Memorando  
DSH-422-2024

Asunto: Respuesta al memorando – DEEIA-0451-2307-2024.

## INFORME TÉCNICO No. DSH-073-2024

Evaluación del EsIA del proyecto denominado  
**"HATO MONTAÑA-MACRO LOTE 4"**

Polígono del proyecto red de drenaje cotejada mediante SIG y utilizando las coordenadas proporcionadas por el promotor.

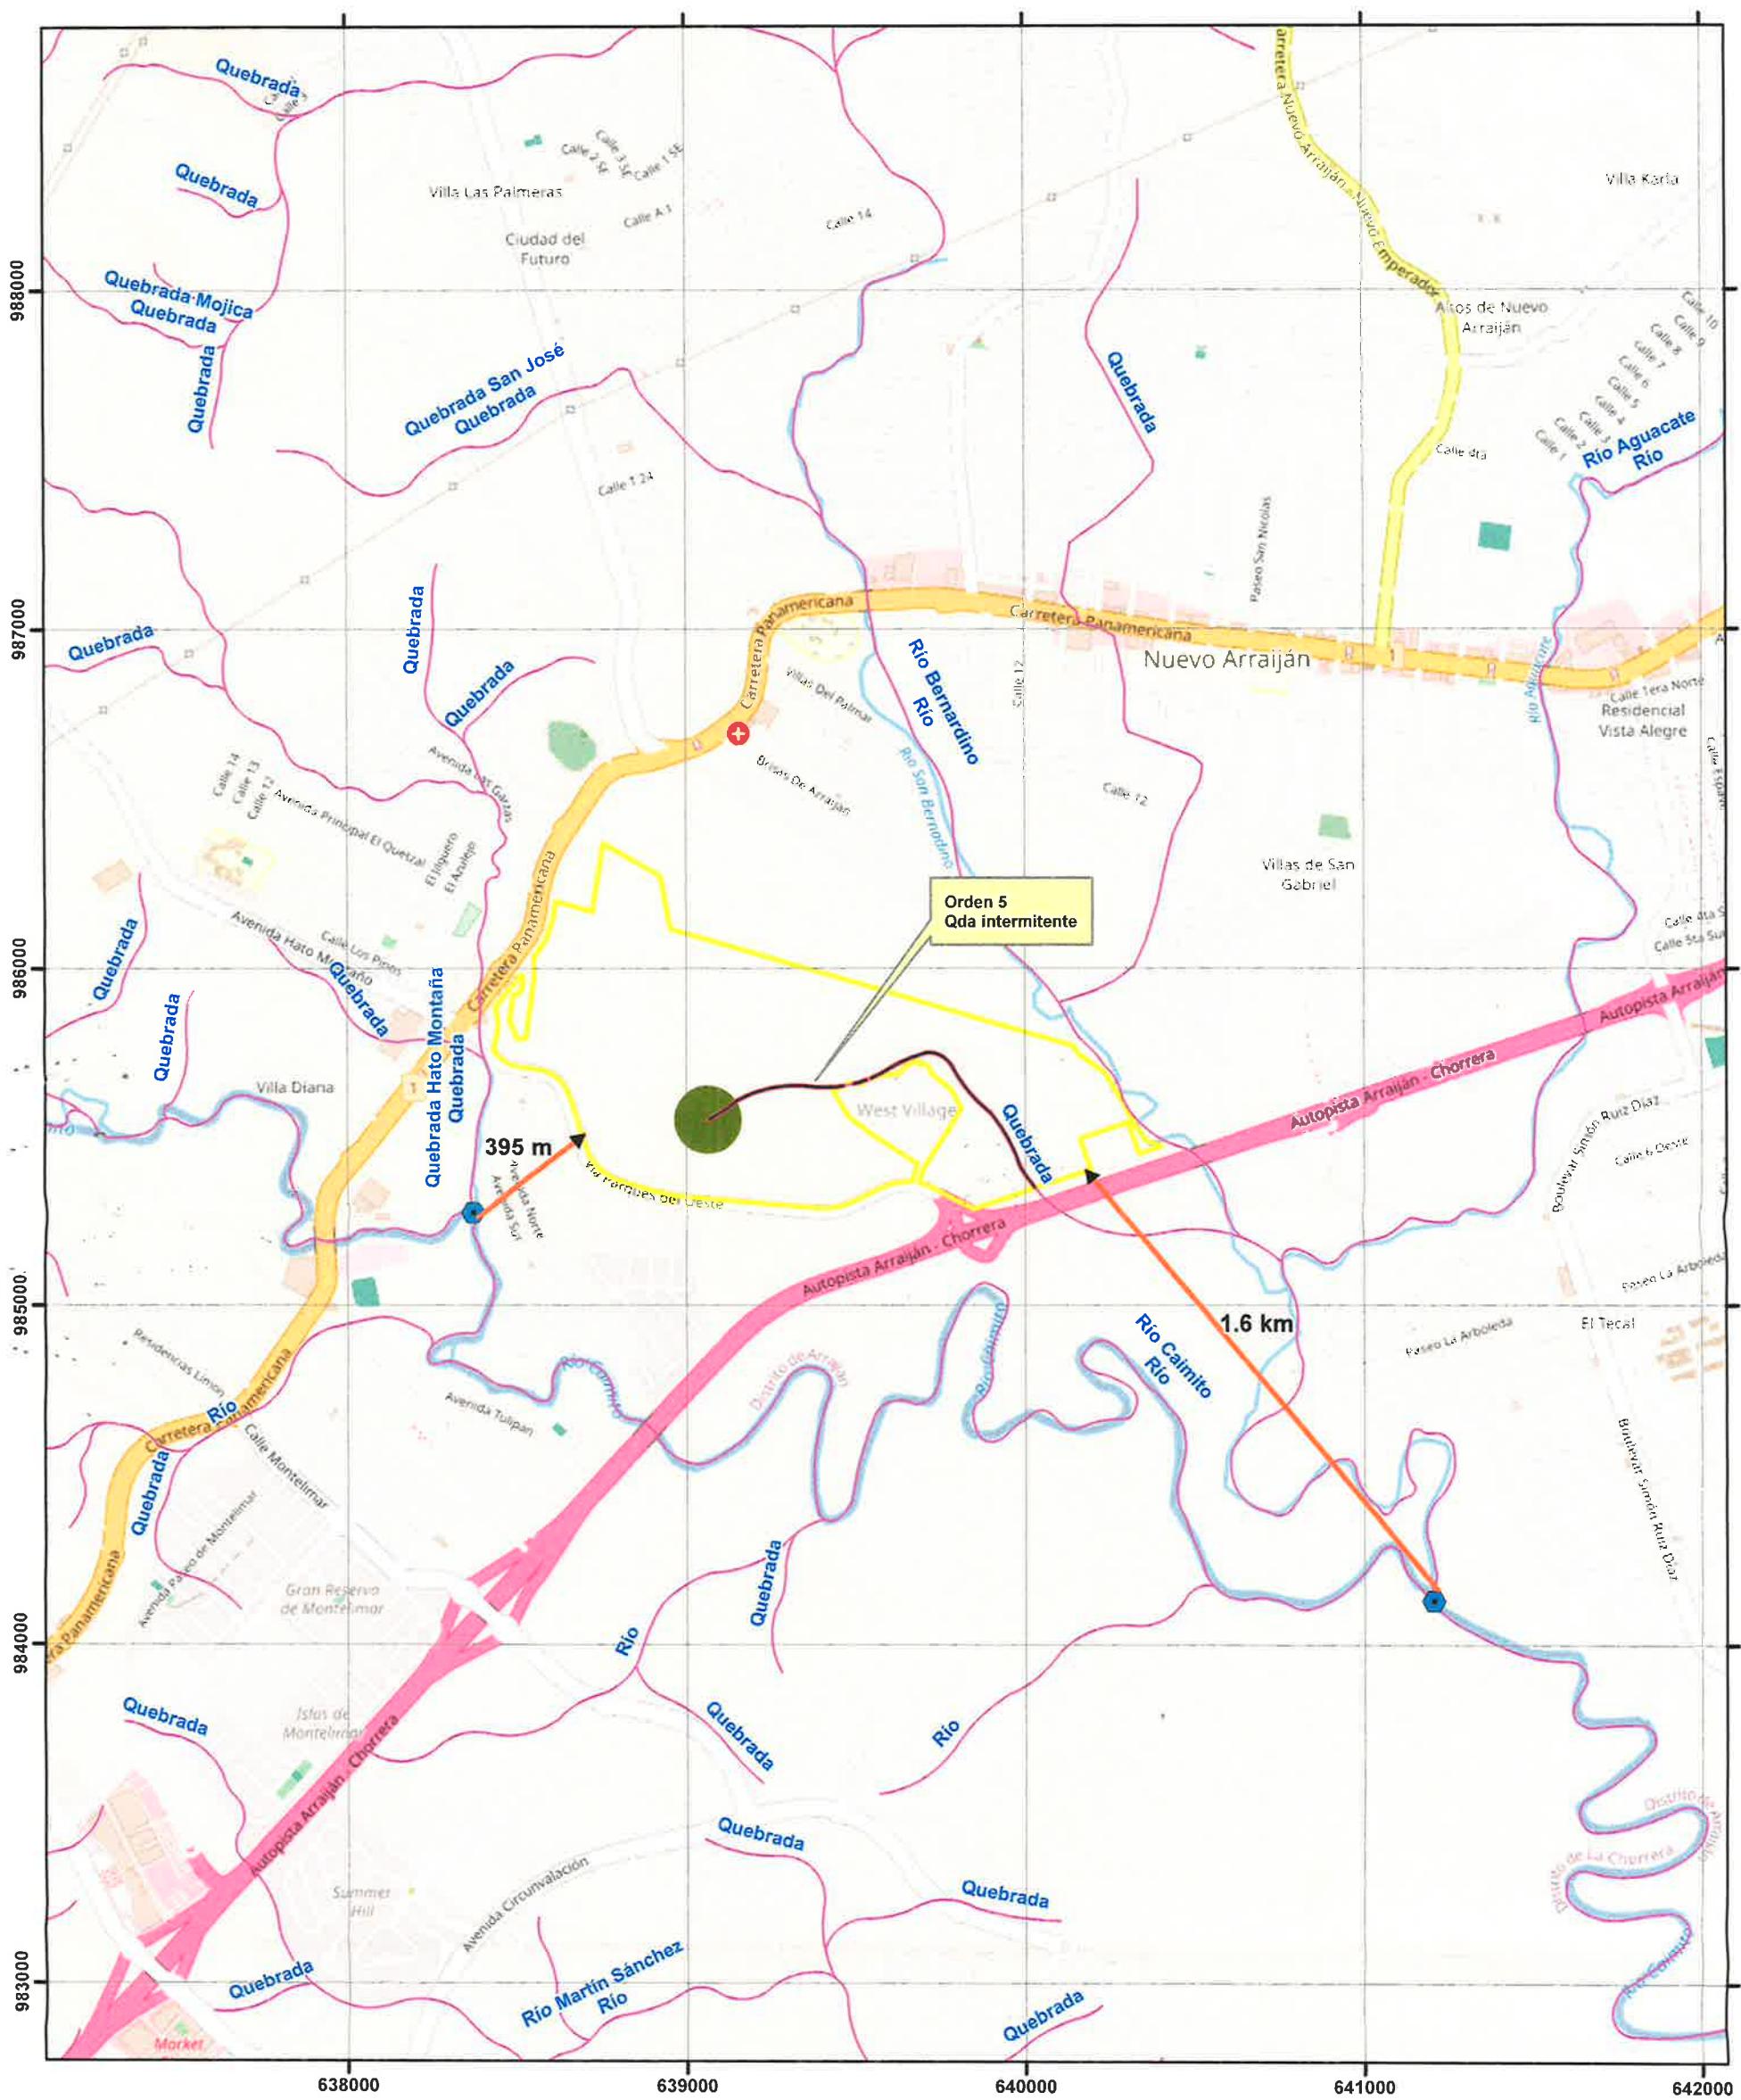
Según lo presentado en el EsIA por parte del promotor Regente Holding Group, S.A. y corroborado en el Sistema de Información Geográfica con la red hídrica a nivel nacional bajo la competencia de la Dirección de Seguridad Hídrica del Ministerio de Ambiente, dentro del polígono del proyecto y bajo documentación se muestra una fuente hídrica tipificado como quebrada intermitente.

- Se encuentra fuente hídrica de ínole quebrada intermitente de orden 5 dentro del polígono del proyecto, quebrada intermitente.
- Se muestran las coordenadas de fuentes hídricas proporcionadas dentro del Estudio Hidrológico por el promotor, con su distancia hasta el polígono del proyecto.

Se reitera inspección de campo para la verificación y validación de fuente hídrica dentro del polígono del proyecto, fuentes hídricas colindantes al polígono del proyecto **desde su sección más cercana** verificando la distancia desde el cauce hasta el polígono.

- Se recomienda inspección ocular por personal técnico de la Sección Operativa de Seguridad Hídrica de la Dirección Regional de Panamá Oeste, correspondiente a la ubicación del proyecto, sobre la existencia de quebrada u otro cuerpo de agua y así verificar y validar la distancia entre las fuentes hídricas y el proyecto, así como la validación de fuentes colindantes al proyecto.
